Dotyczy: **postępowania o udzielenie zamówienia publicznego pn.: „Wykonanie prac budowlanych wraz z opracowaniem projektów wykonawczych dla zadań: 1) Rozbudowa drogi Plac Wolności i przebudowa fragmentu ul. 27 Grudnia, 2) Przebudowa ul. Ratajczaka na odcinku od ul. 27 Grudnia do ul. Św. Marcin, 3) Rozbudowa ulic: 27 Grudnia i Kantaka oraz przebudowa ul. Gwarnej, 4) Przebudowa torowiska tramwajowego linii dwutorowej w ciągu ul. Fredry i Mielżyńskiego w Poznaniu wraz z wymianą kabli trakcyjnych i sieci trakcyjnej” – nr PIM/12/21/ZP62/2021-301/2021-323.**

I. Działając na podstawie art. 135 ust. 6 oraz art. 137 ust. 2 ustawy Prawo zamówień publicznych (dalej: ustawy PZP), Zamawiający informuje o pytaniach i wyjaśnieniach oraz zmianach dot. treści Specyfikacji Warunków Zamówienia (SWZ) otrzymanych / udzielonych / wprowadzonych w ww. postępowaniu (kontynuacja numeracji z poprzednich Wyjaśnień / Zmian):

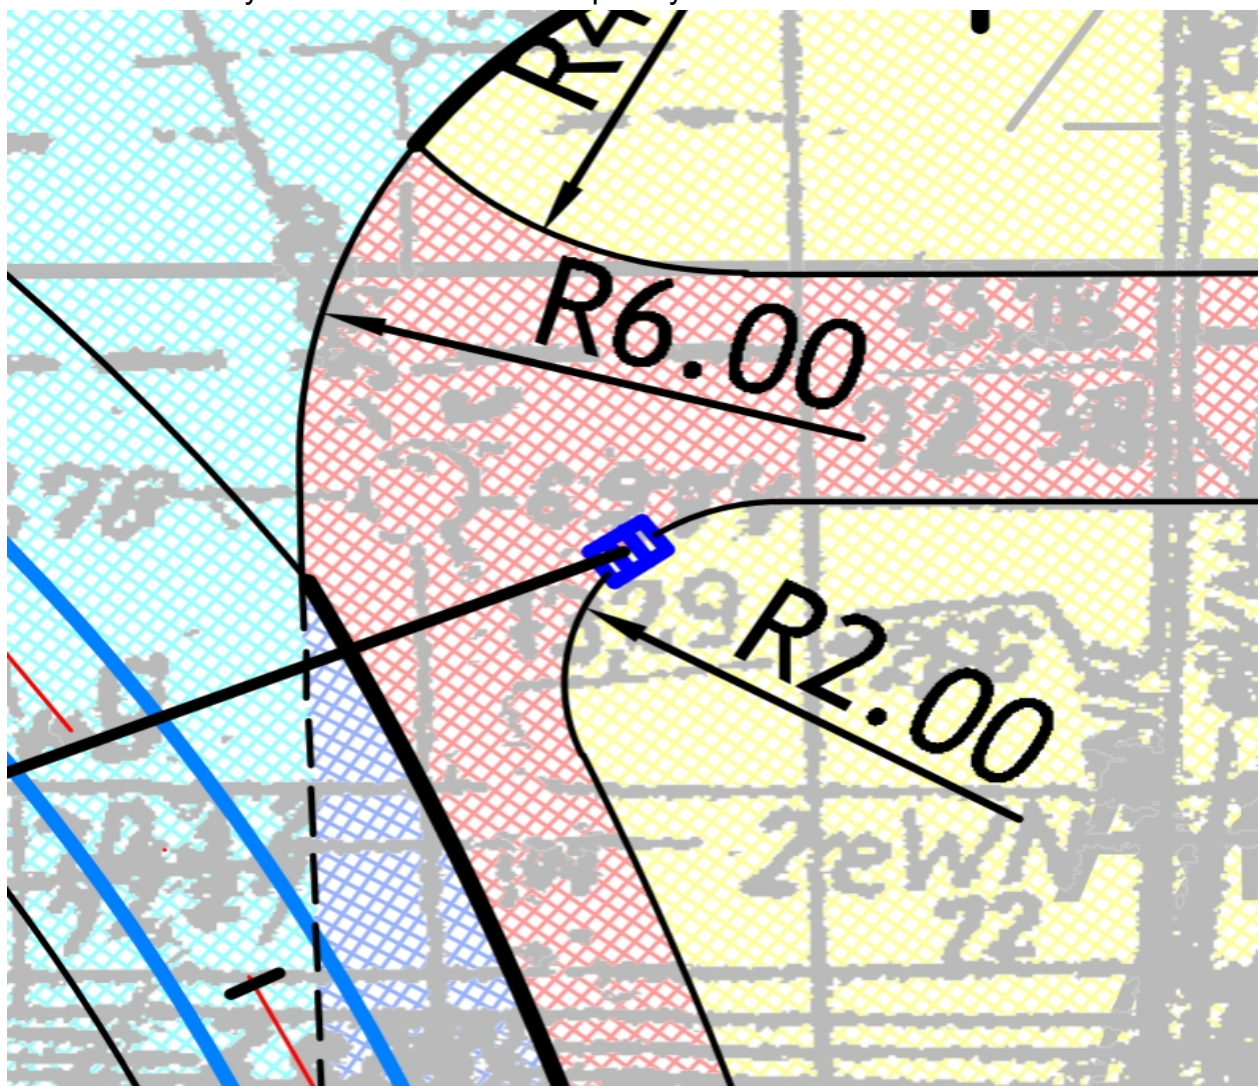
– prosimy o potwierdzenie wykonania spoinowania, jak w pytaniu wyżej.

Zamawiający potwierdza wykonanie spoin jak w pytaniu powyżej.

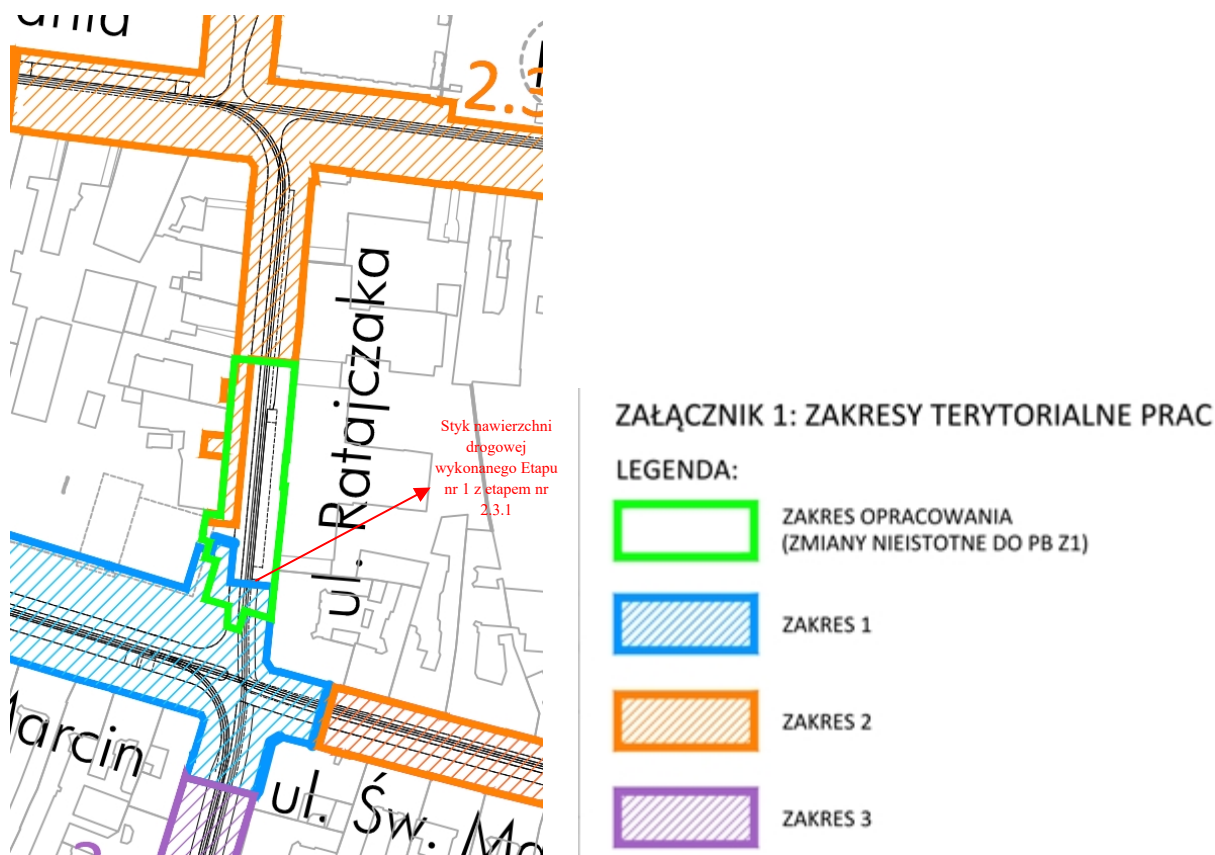
**24.** Wykonawca zwraca się z prośbą o uzupełnienie wymagań dotyczących betonu cementowego konstrukcyjnego C25/30 zbrojonego włóknami, wskazanego pozycją 2009 w TER nr 5, występującego w nawierzchni torowiska - Etap 2.4, rys. 2 Przekroje Normalne.

Szczegółowe wymagania należy określić w dokumentacji wykonawczej i uzgodnić z Zamawiającym oraz jednostkami odpowiedzialnymi za utrzymanie i eksploatację linii tramwajowych.
